Referencia: Expediente: LAM5678
Asunto: Comunicación Resolución No. 00391 del 20/03/2018

AUTORIDAD NACIONAL DE LICENCIAS AMBIENTALES - ANLA –

RESOLUCIÓN N° **00391**

Por la cual se resuelve un recurso de reposición y se toman otras determinaciones"

Figura 2.5 Áreas de Influencia Indirecta y Directa Físico-biótica del proyecto

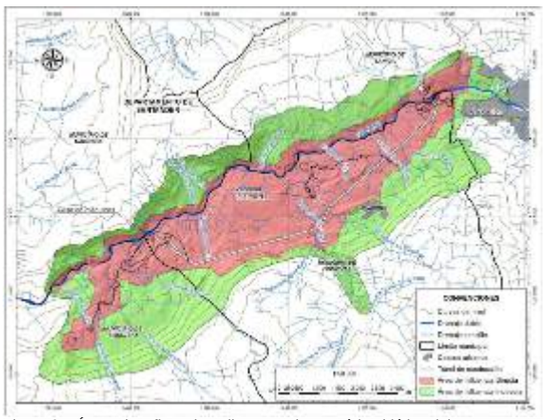
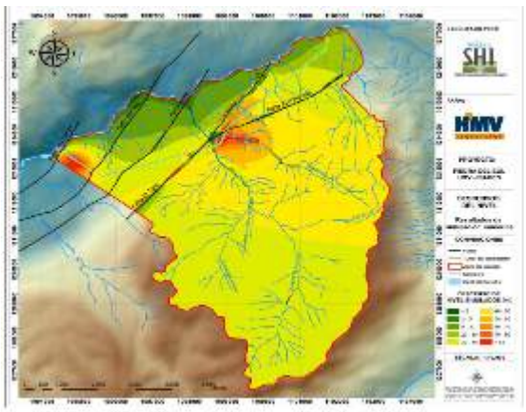
Para el componente hidrogeológico, las metodologías implementadas para la realización de los modelos son adecuadas. Sin embargo, en la caracterización hidrogeológica y en el ejercicio para el establecimiento del Área de Influencia Directa- AID, se evidencia que no fueron aplicadas con rigurosidad, es así que para el Área de Influencia Directa -AID no se estimó las extensiones en espacio, ni el tiempo de los impactos por la construcción del túnel, el tipo y la intensidad de abatimiento del recurso hídrico subterráneo, durante las distintas fases del proyecto, a partir del radio del cono de abatimiento generado por la construcción del túnel de 9,09 Km.

Además, una comparación entre la Figura 2.5 Áreas de Influencia Indirecta y Directa Físico-biótica del proyecto, presentado por la empresa en el capítulo 2, página 8 y la Figura 3.54 Zona de posible afectación del túnel de conducción. Escenario A (capitulo 3, página 139), muestra una incoherencia entre lo planteado como áreas de afectación en lo que respecta al recurso hídrico subterráneo. Se evidencia un análisis aislado y parcializado, excluyendo al casco urbano de Pinchote y la cuenca hidrológica de la quebrada La Pinchota del Área de Influencia Directa - AID, siendo estas, las áreas de mayor afectación por abatimiento de los niveles simulados.

Por lo anterior esta Autoridad considera que la metodología utilizada para llevar a cabo los modelos hidrogeológicos es adecuada. Sin embargo, existieron inconsistencias en la delimitación y justificación del área de influencia física del proyecto. En consecuencia, esta autoridad ratifica lo expuesto en la Resolución objeto de alzada.

Figura 1 Localización de Áreas de importancia para la Conservación de aves en al área de influencia del Proyecto Hidroeléctrico
Fuente: SIG ANLA.01/02/2018,

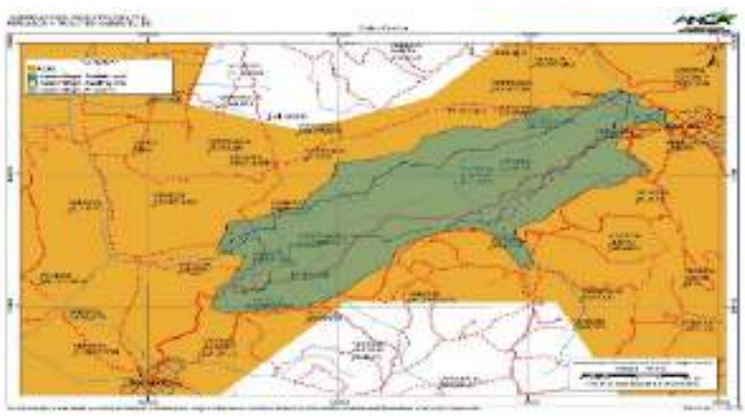
Por lo anterior, es dable señalar que la sociedad ISAGEN S.A. E.S.P no realizó un análisis que permita esclarecer cuales fueron los elementos técnicos que dan soporte a la definición del área de influencia, por lo que se considera que no da cumplimiento a lo establecido en el numeral 2.3 del artículo primero del Auto 2766 del 03 de septiembre del 2012, en relación a justificar técnicamente la determinación de la definición del Área Influencia Indirecta -AII del proyecto desde los componentes (…) y biótico (…), por tanto, esta Autoridad se reitera que el Área de Influencia del Proyecto no fue delimitada conforme a los Términos de Referencia HE-TER-1-01 ni de acuerdo a lo solicitado en el Auto 2766 del 2012.

Aunado a lo anterior, la ausencia de información en la caracterización biótica relacionada en las Áreas de Importancia para la Conservación de Aves – AICA, teniendo en cuenta que toda el área de influencia del proyecto se encuentra sobrepuesta al AICA CO074 (Bosques Secos del Valle del Río Chicamocha), establecida desde el 2008 y cuyo principal objetivo es determinar el estatus, la distribución y los requerimientos ecológicos de dos especies de aves endémicas del cañón del Chicamocha y críticamente amenazadas: el Cucarachero de Nicéforo (Thryothorus nicefori) y el Colibrí Ventricastaño (Amazilia castaneiventris)4, información de carácter relevante para el análisis de la caracterización y contenido del Estudio de Impacto Ambiental-EIA. También para dicha área se establecen endemismos a nivel de especie y subespecie, como el de Ortalis columbiana, Myiarchus apicalis, Momotus

Figura 2.5 Áreas de Influencia Indirecta y Directa Físico-biótica del proyecto.

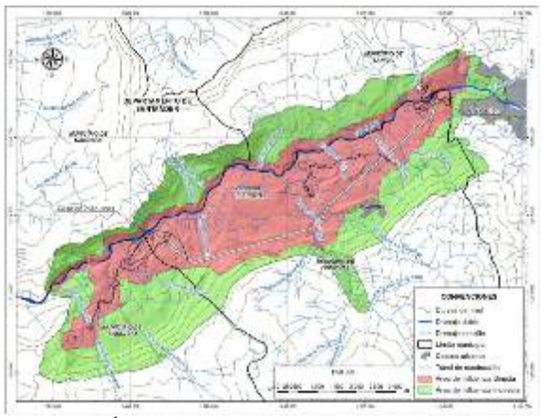
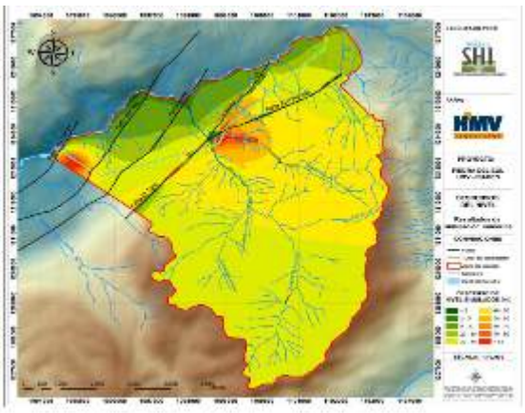
Para el componente hidrogeológico, no se estimó las extensiones en espacio, ni el tiempo de los impactos por la construcción del túnel, el tipo y la intensidad de abatimiento del recurso hídrico subterráneo, durante las distintas fases del proyecto, a partir del radio del cono de abatimiento generado por la construcción del túnel de 9,09 km.

Una comparación entre la Figura 2.5 Áreas de Influencia Indirecta y Directa Físico-biótica del proyecto, presentado por la empresa en el capítulo 2, página 8 y la Figura 3.54 *Zona de posible afectación del túnel de conducción. Escenario A* (capitulo 3, página 139), muestra una incoherencia entre lo planteado como áreas de afectación en lo que respecta al recurso hídrico subterráneo. Se evidencia un análisis aislado y parcializado, excluyendo al casco urbano de Pinchote y la cuenca hidrológica de la quebrada La Pinchota del área de influencia directa, siendo estas, las áreas de mayor afectación por abatimiento de los niveles simulados.

Figura 3. Comparativo de diseños de infraestructura

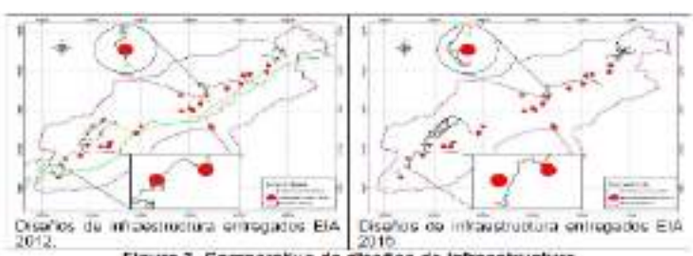
De hecho, cuando las empresas empezaron a estructurar la información solicitada en los Autos 2766 del 03 de septiembre del 2012 y 3779 del 06 de diciembre de 2012, se identificaron unos puntos de agua (manantiales) que eran potenciales de intervenirse con el trazado de algunas vías que se diseñaron y que se entregaron con el EIA radicado 4120-E1-102020 del 12 de agosto de 2011. Al advertir esta situación, el grupo ambiental encargado del EIA recomendó al grupo de ingeniería modificar el trazado de las vías, y así se hizo, diferencia que puede revisar la ANLA entre los dos estudios radicados en 2011 y 2015.

Lo anterior, demuestra como las Empresas Promotoras del Proyecto desde los diseños evitan impactos, como es en este caso la afectación de puntos de agua, precisamente por el reconocimiento de la situación delicada respecto al recurso y con el fin de evitar una afectación innecesaria (ver plano 2148-08-Cv-DW-067 del EIA con 4120-E1-102020 del 12 de agosto de 2011 y ver plano 16 "VIA A CASA DE MAQUINAS" del EIA con información adicional con radicado 2015006374-1-00 DEL 10 de febrero de 2015).

Fuente: HMV Ingenieros Ltda., 2013. Figura 3.13 del EIA a partir de los EOT de Socorro, San Gil, Cabrera y Pinchote
Figura 6. Transposición de las obras del Proyecto con áreas definidas en la categoría de suelos de protección.

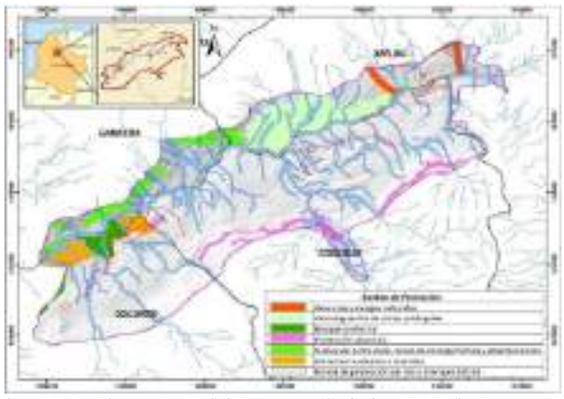
La anterior consideración no se acompasa con la realidad de los hechos y, por tanto, no se comparte el supuesto incumplimiento señalado por la ANLA, toda vez que dentro de la caracterización de Áreas protegidas, estratégicas o de sensibilidad ambiental, numeral 3.3.1.7 del Capítulo 3, se realizó un análisis a nivel nacional y regional de la cuenca del río Fonce, encontrando que para el área de influencia del proyecto NO se presentan Áreas protegidas del SINAP (Incluyendo SIRAP y SILAP), donde se destacó que se presentaban áreas sensibles asociadas a la serranía de los Yariguíes y la parte alta de la cuenca del río Fonce, pero que el proyecto no lo afectaría debido a que se encuentran en la parte alta de la cuenca, por fuera del AII.

Adicionalmente, en el numeral 3.3.1.7.2: Suelos de Protección definidos en los instrumentos de ordenamiento de los municipios del área de influencia socioeconómica, se destacó que estos instrumentos de ordenamiento han establecido suelos de protección en zonas de recarga hídrica y rondas de protección de río y drenajes, como se evidencia en la figura siguiente (Figura 3.13 del EIA).

Figura 3.64 DHI para manantiales y quebradas y descensos simulados con el modelo numérico

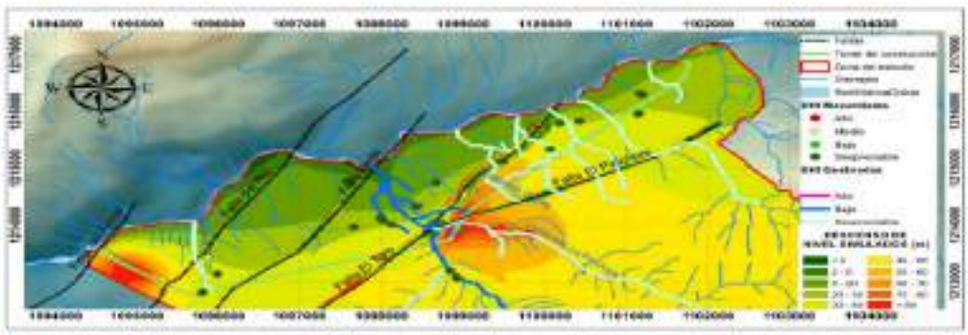
En cuanto el análisis de probabilidad de afectación de los puntos de agua subterráneos y fuentes superficiales de manera específica en el área de influencia del túnel a construir y resalta las conclusiones aportadas por la empresa de acuerdo con este análisis. En el sentido, de que se evidencia una probabilidad de afectación despreciable a los 29 manantiales identificados en la zona y baja a la quebrada La laja.

La comparación realizada en el documento (Figura 3.64; capitulo 3; página 156) y en el cual resalta la coherencia relativa entre el modelamiento numérico y el DHI, generando una alerta de monitoreo en la quebrada La Laja. Sin embargo, se evidencia ciertas incongruencias en el análisis comparativo. Por ejemplo: para la modelación matemática la mayor afectación por el abatimiento de niveles en la zona, se encuentra localizada en la confluencia de los sistemas de fallas de El Toro y El Pinchote, siendo la Quebrada La Pinchota, el drenaje con mayor afectación, mientras que el método DHI considera despreciable la afectación para este cuerpo de agua. Por otro lado, los manantiales se consideran de muy baja afectación (despreciable por utilizar el término propuesto) con la metodología DHI y en una zona con descensos entre 20 y 40 metros de abatimiento.

Figura 3.64 DHI para manantiales y quebradas y descensos simulados con el modelo numérico

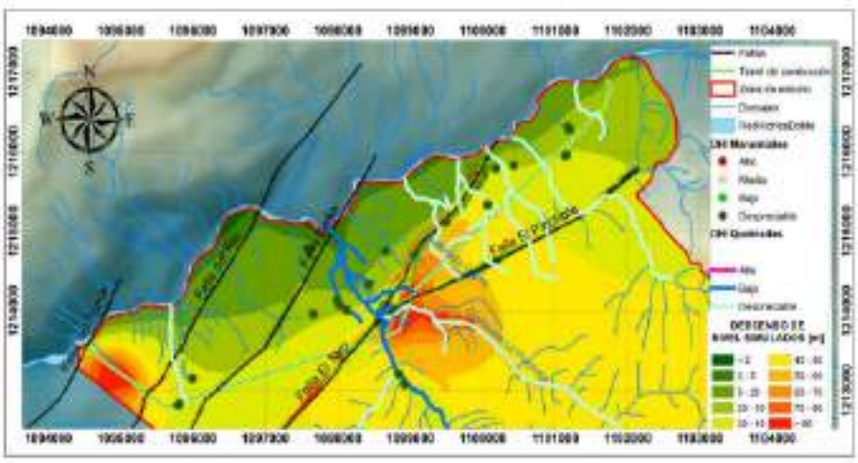
Por otro lado, los manantiales se consideran de muy baja afectación (despreciable por utilizar el término propuesto) con la metodología DHI en una zona con descensos entre 20 y 40 metros de abatimiento.

Figura 36. Relación Manantial vereda ojo de agua versus obras

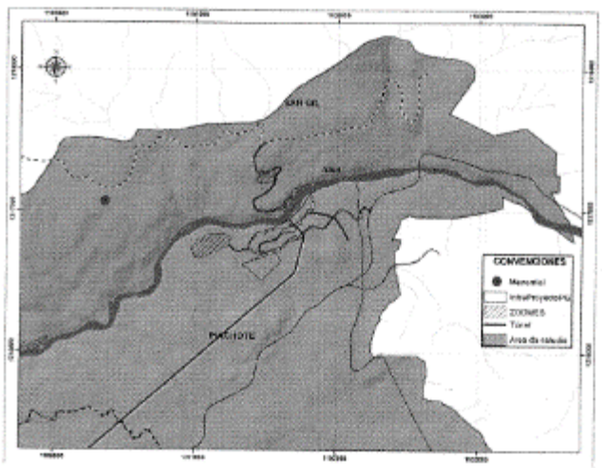
ISAGEN manifiesta que, en la Vereda Ojo de Agua del municipio de San Gil, se realizó el inventario de manantiales, por HMV Ingenieros e Hidroceron en el año 2010 y 2011, dentro del cual se identificó el manantial Ojo de agua, identificado con el ID 15, en las coordenadas 1.100.356 E y 1.217.061 N, ver Tabla 3.12, numeral 3.2.5.3. Inventario de puntos de agua. Adicionalmente, en la vereda Ojo de agua, las obras que se realizarán corresponden a la vía de acceso al contrafuerte derecho y una zona de depósito, las cuales no entrarán en conflicto con el manantial identificado, tal como se observa en la siguiente figura.

Figura 3.64 DHI para manantiales y quebradas y descensos simulados con el modelo numérico

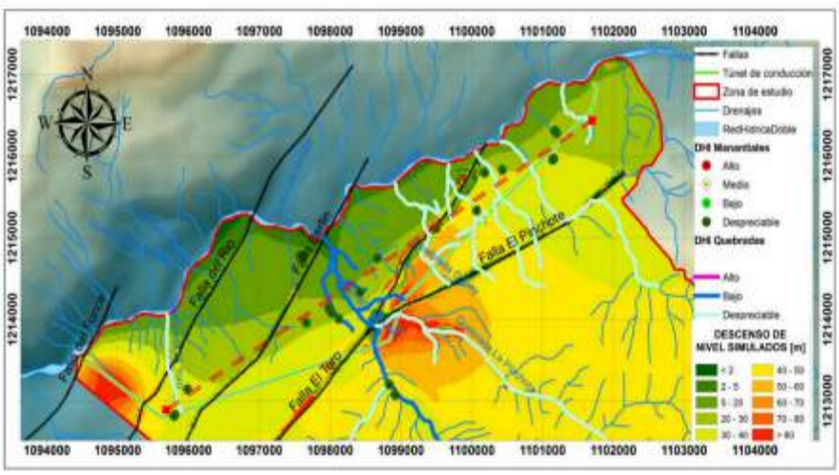
En relación con las variaciones del nivel freático la modelación numérica muestra un descenso en los niveles de 5 hasta 40 metros, sobre el corredor de descarga que conforman los manantiales inventariados y que son altamente sensibles a cualquier fluctuación por mínima que esta sea. Este impacto tendría un carácter irreversible si se tiene en cuenta la descripción presentada en el Estudio de Impacto Ambiental- EIA, por lo que su importancia estaría en crítico. Ahora bien, el análisis con el método DHI considera despreciable la afectación para los cuerpos de agua y los manantiales, por lo que la importancia de este impacto estaría como bajo a muy bajo. Razón por la cual, esta Autoridad no encuentra coherencia en los resultados presentados.

Figura 2.5 Áreas de Influencia Indirecta y Directa Físico-biótica del proyecto.

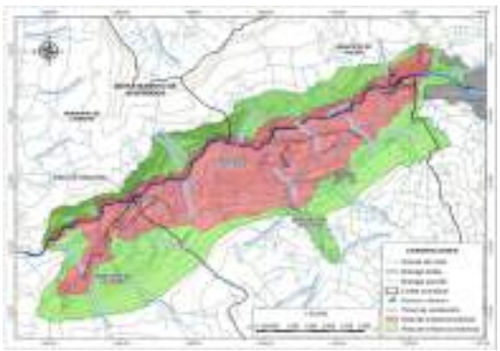
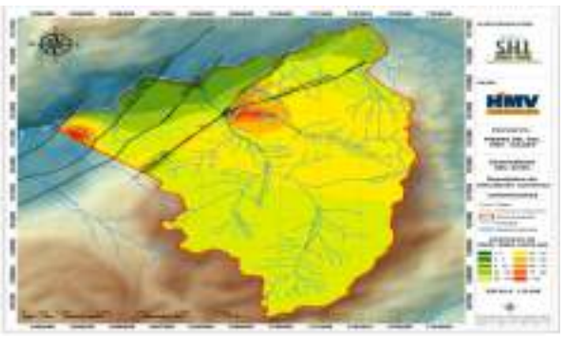
Además, una comparación entre la Figura 2.5 *Áreas de Influencia Indirecta y Directa Físico-biótica del proyecto*, presentado por la empresa en el capítulo 2, página 8 y la Figura 3.54 *Zona de posible afectación del túnel de conducción. Escenario A* (capitulo 3, página 139), muestra una incoherencia entre lo planteado como áreas de afectación en lo que respecta al recurso hídrico subterráneo. Se evidencia un análisis aislado y parcializado, excluyendo al casco urbano de Pinchote y la cuenca hidrológica de la quebrada La Pinchota del área de influencia directa, siendo estas, las áreas de mayor afectación por abatimiento de los niveles simulados.
